## SMLOUVA

### o dodávce a údržbě hierarchického datového úložiště – Ostrava (Projekt E-infrastruktura CESNET - modernizace) (dále jen „Smlouva“)

Č. smlouvy Objednatele: 109/2017

## Technická specifikace požadovaného plnění veřejné zakázky „Dodávka hierarchického datového úložiště – Ostrava“

L1,L2,L3

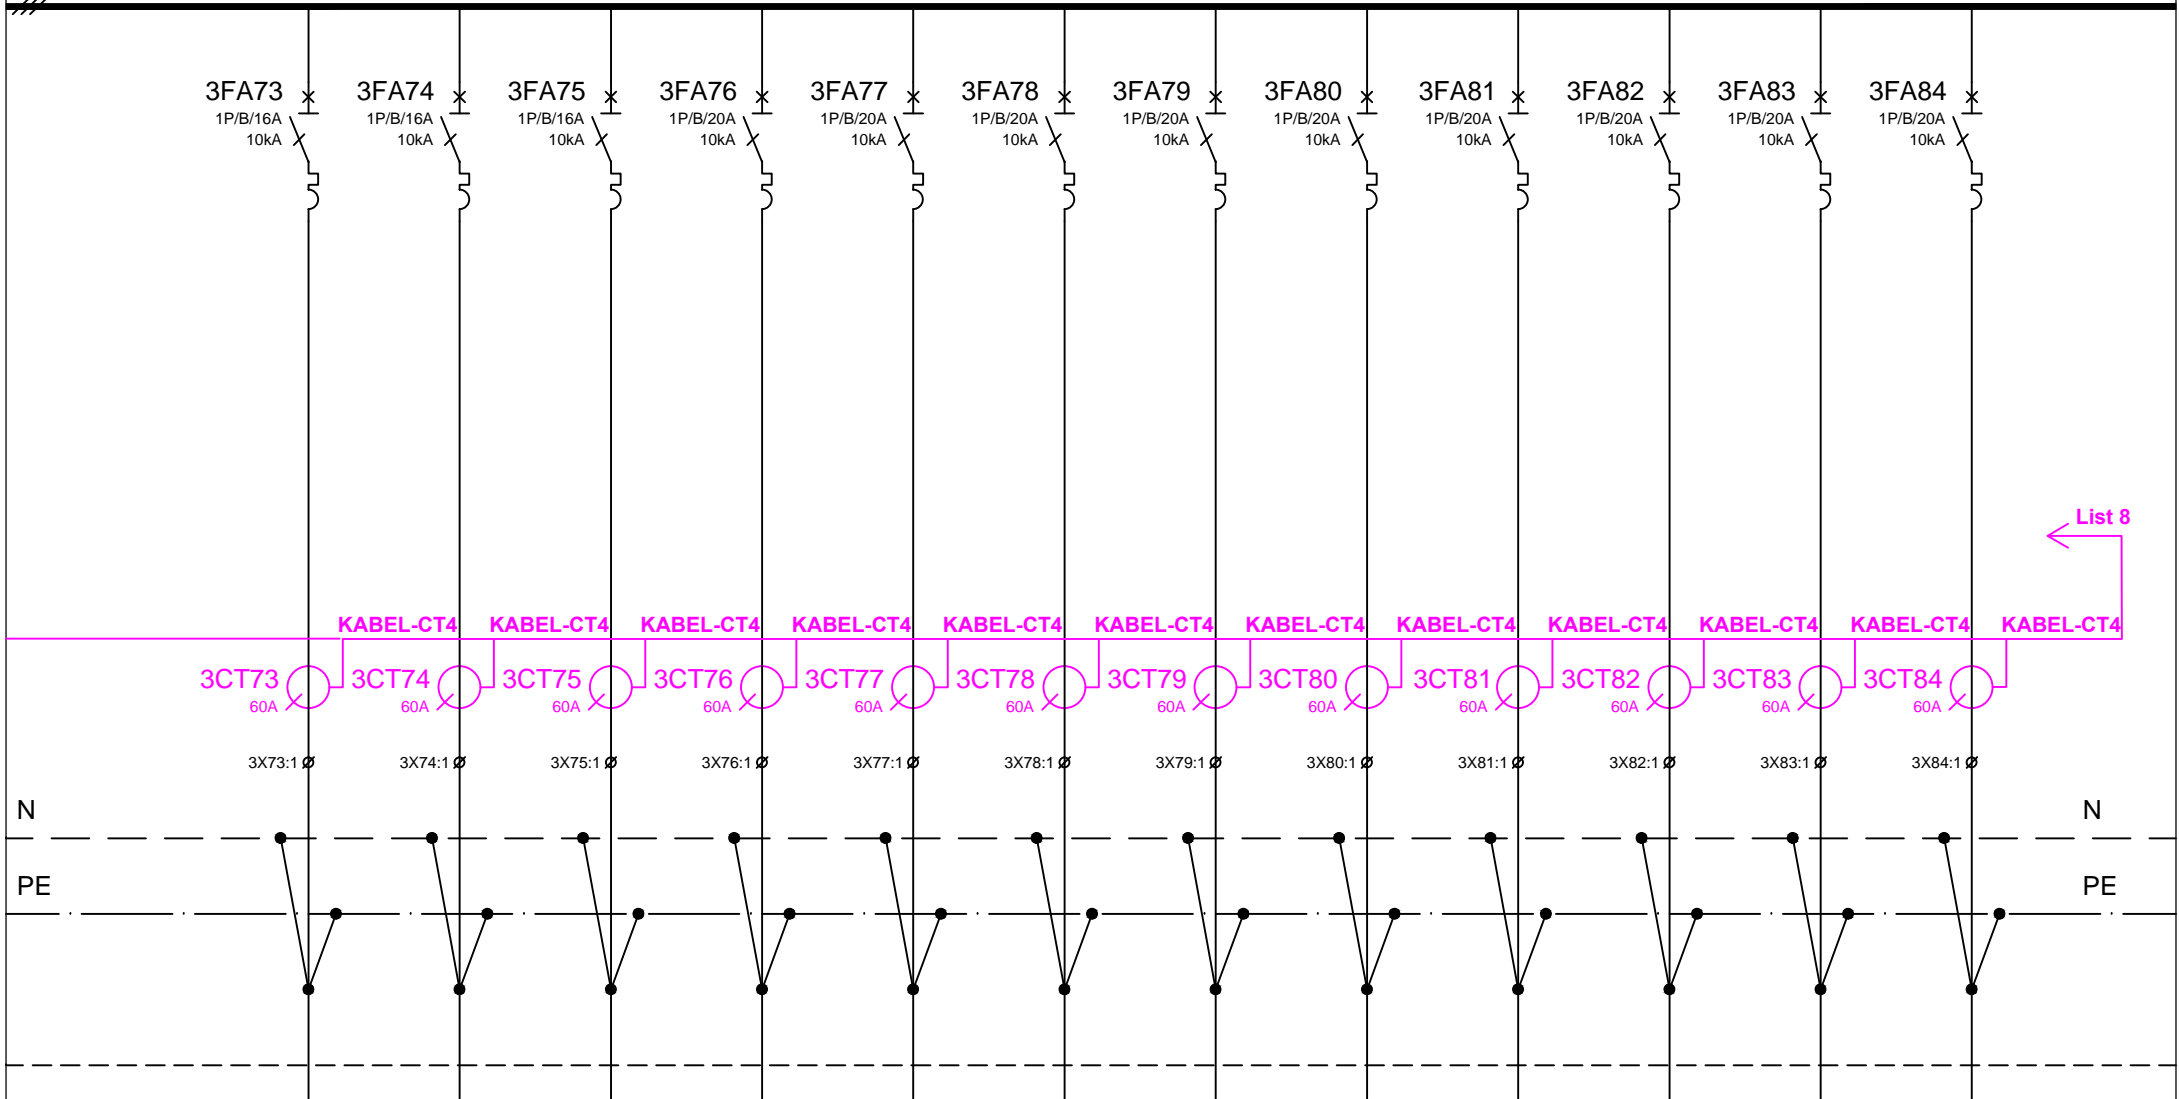
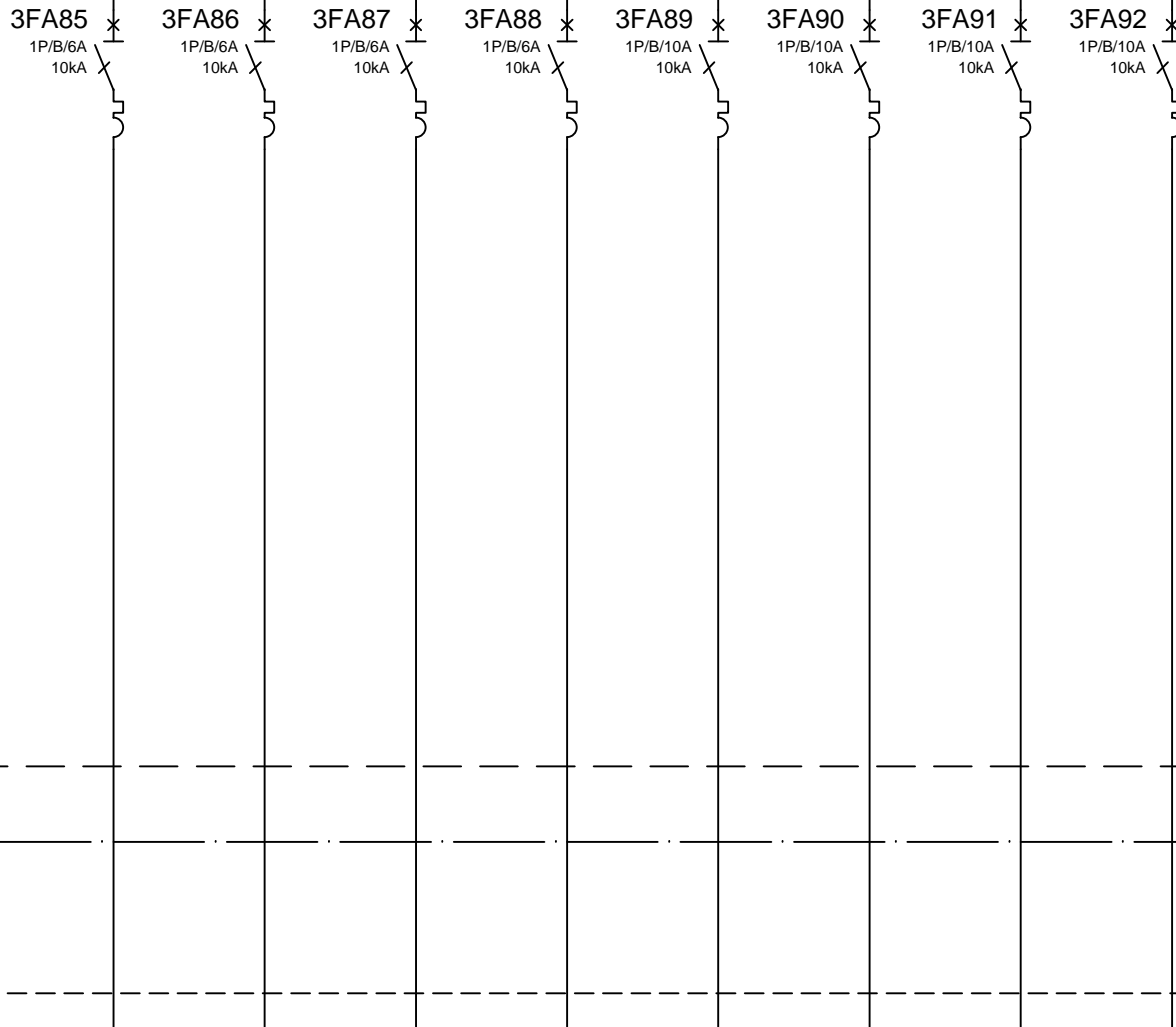
### **Dotaz č. 1 (citace)**

V odpovědi na dotazy uchazeče v dokumentu VZD-04\_DU-HSM4\_signed.pdf Zadavatel v odpovědi č. 1 uvádí „V přiloženém schématu rozvaděče je zapojení bypassu zachyceno na straně 7.“ Dokument ale žádné schéma neobsahuje a ani ho nelze nalézt na stránkách veřejné zakázky. Žádáme zadavatele o zpřístupnění tohoto dokumentu.

### **Odpověď č. 1**
